Kvalitetssikring iht NVE veileder nr 1/2019

Utredning av områdestabilitet

Cappelens gate 5 Drammen

Oppdragsgiver: Oslo Katolske Bispedømme
Prosjektnummer: 876
Prosjektnavn: Cappelens gate 5 Kvalitetssikring

Figur 6-9 Antatt kritisk snitt. Grønn markering viser borpunkter hvor det ikke er mistanke om sprøbruddmateriale. Oransje markering viser borpunkter hvor det er mistanke om sprøbruddmateriale basert på totalsonderinger. Rød markering er punkter hvor det er påvist sprøbruddmateriale.

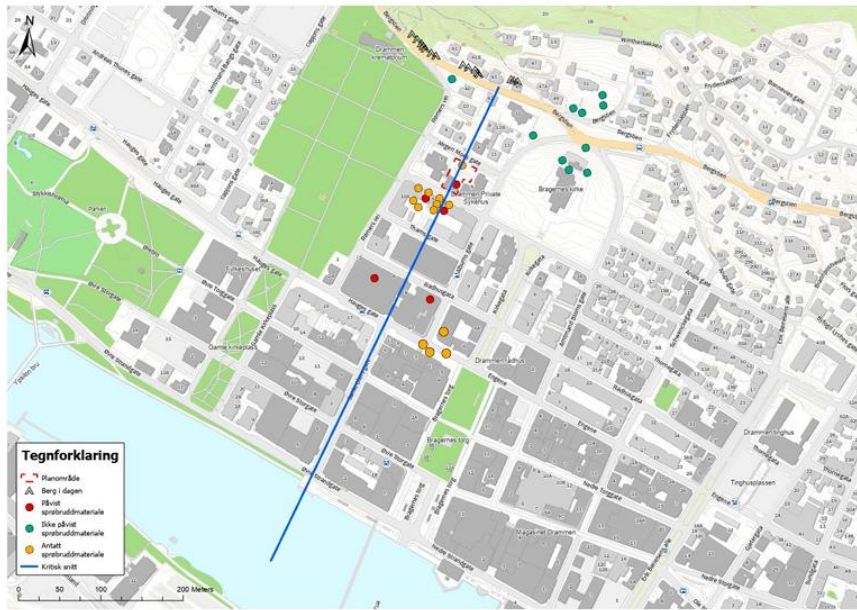
Oversiktskart over grunnundersøkelser med sprøbruddegenskaper er oppsummert i denne figuren:

OK

Kontrollen mener det foreligger tilstrekkelig data for å kunne benytte data fra grunnundersøkelser inn i kritiske snitt for stabilitetsberegninger.

Figur 6-14 Utlipp av tegning RIG-TEG-002.

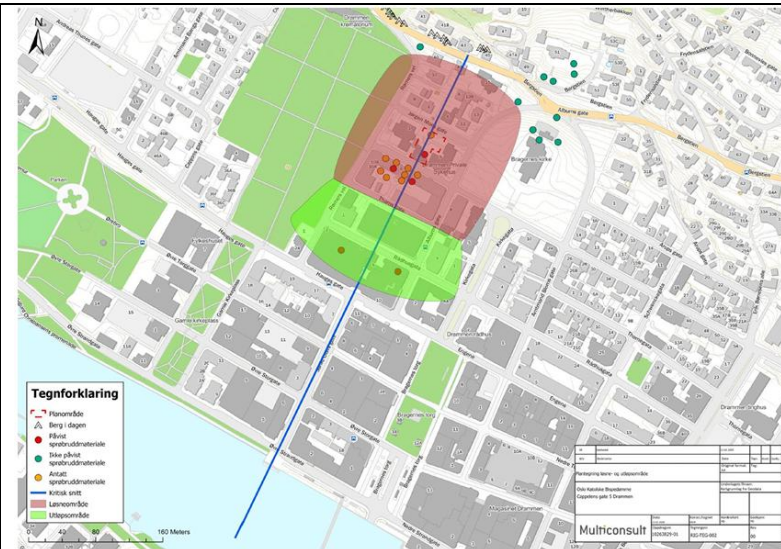
Utstrekning av et mulig løsne- og utløpsområde er vist på tegning RIG-TEG-002. NVEs veileder 1/2019, kapittel 4.5.3 angir maksimal utstrekning av løsneområder for flakskred lik $5 \cdot H$, der H er høyden på skråningen (løsneområdet).

OK

Kontrollen er enig i den vurderte utstrekning av løsne- og utløpsområde.

Udrenert situasjon: RIG-TEG 600

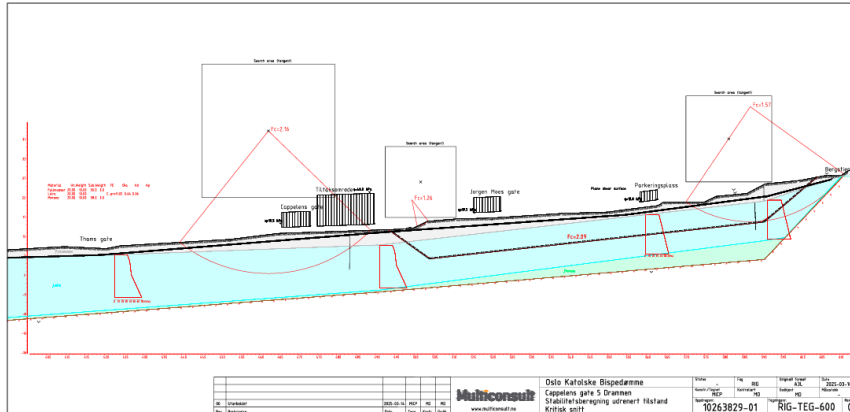
Situasjon	Sikkerhetsfaktor	Sikkerhetskrav	Tegningsnr.
Udrenert	2,12	1,61	RIG-TEG-600
Drenert	3,95	1,25	RIG-TEG-601

OK

Drenert situasjon: RIG-TEG 601

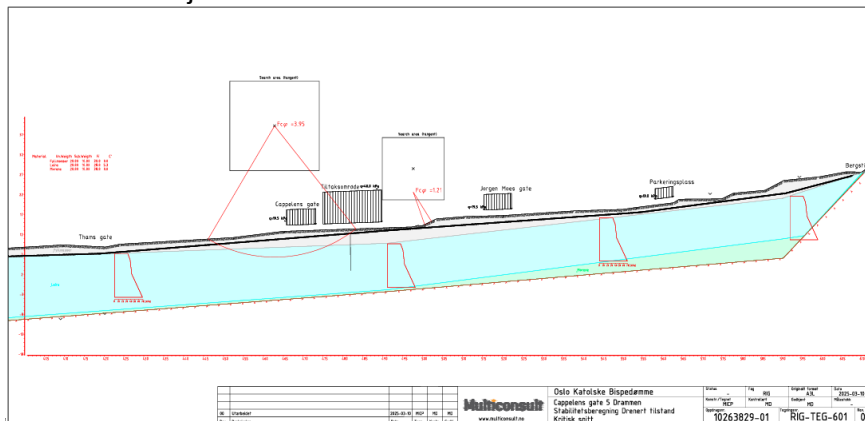
Det er utført stabilitetsberegninger for både drenert og udrenert situasjon. OK.
